オルガン針株式会社

製品仕様変更のご案内

- ・コンタクトプローブ (PTP・2L シリーズ)

- ・変更内容参照資料

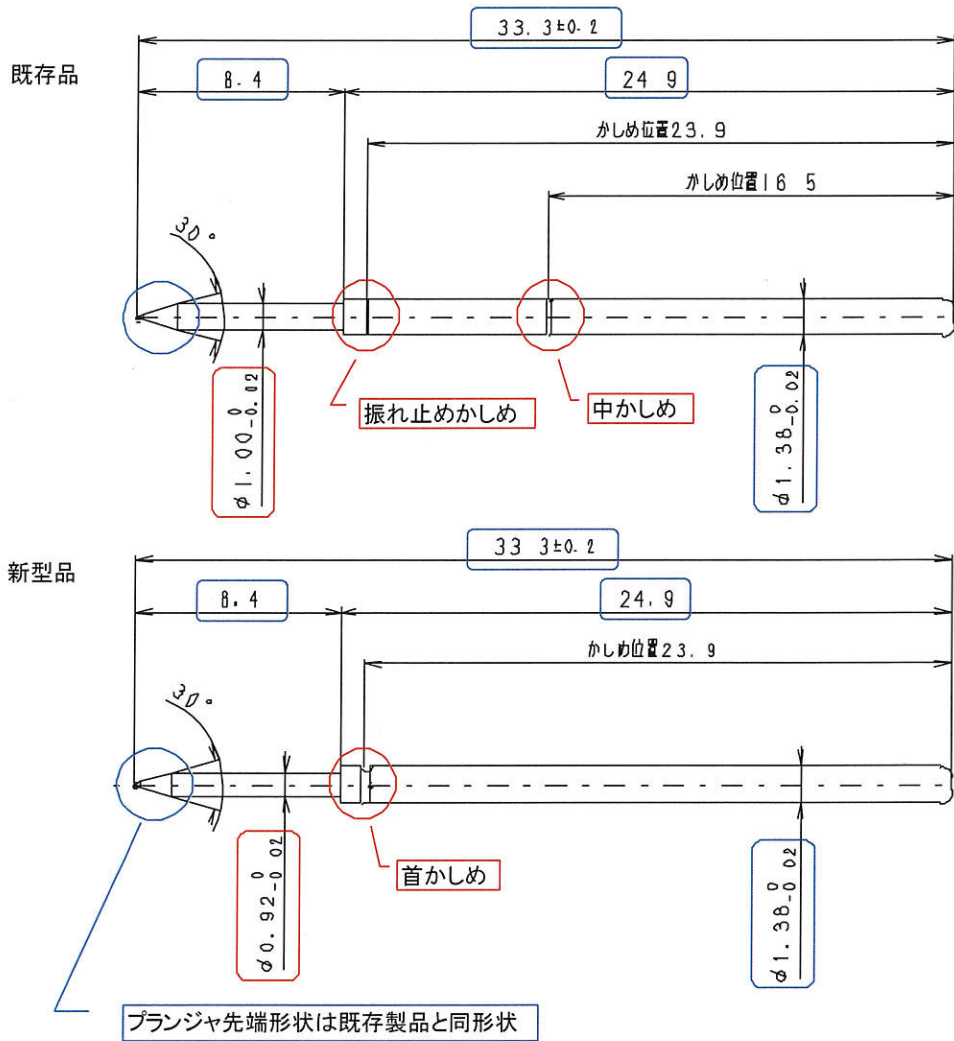
- ・かしめ位置変更：中かしめ+振れ止めかしめ⇒首かしめへ変更
- ・プランジャ首部の外径：φ1.00mm⇒φ0.92mm

- ・スプリング耐久性の向上とプローブ内部接触抵抗の安定化を目的としています。

※赤字部は、変更箇所になります。その他寸法に変更はございません。
※材質/めっきに変更はございません。
